**Verslag huishoudelijke elektrische installatie op laagspanning en zeer lage spanning****Algemeen:**

Referentie: 014-20260602-01	Datum controle: 02/06/2026
Keurder: 014

Eigenaar:	Onbekend	EAN-code:	Onbekend
Adres installatie:	Krabos 8, 1500 - Halle	Nummer teller(s):	47896634-2002
		Distributienetbeheerder installatie:	Fluvius
Datum uitvoering installatie:			
☐ Vóór 01/10/1981			
☒ Tussen 01/10/1981 en 01/06/2020			
☐ Vanaf 01/06/2020			
Type:			
☒ Wooneenheid ☐ Niet-huishoudelijk ☐ PV ☐ Batterij ☐ Laadpaal

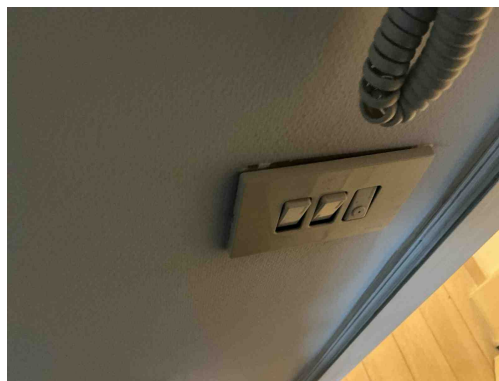
T23 - Het elektrisch materiaal is beschadigd. (Boek 1: 1.4.1.3).
Opmerking: Oa lamp garage

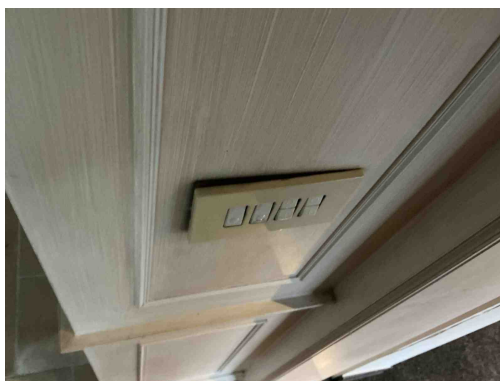
T10 - Bepaalde contactdozen en/of schakelaars zijn niet degelijk bevestigd (Boek 1: 1.4.1.3).
Opmerking: Oa living, slaapkamer, badkamer

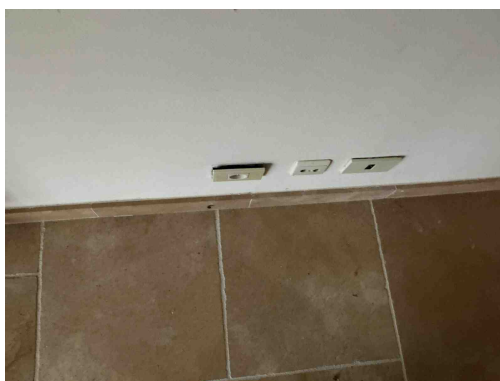
T10 - Bepaalde contactdozen en/of schakelaars zijn niet degelijk bevestigd (Boek 1: 1.4.1.3).
Opmerking: Oa living, slaapkamer, badkamer

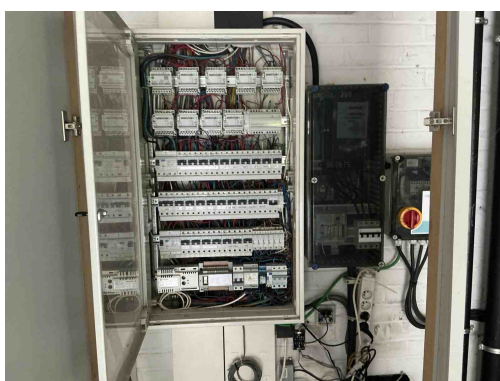
T10 - Bepaalde contactdozen en/of schakelaars zijn niet degelijk bevestigd (Boek 1: 1.4.1.3).
Opmerking: Oa living, slaapkamer, badkamer
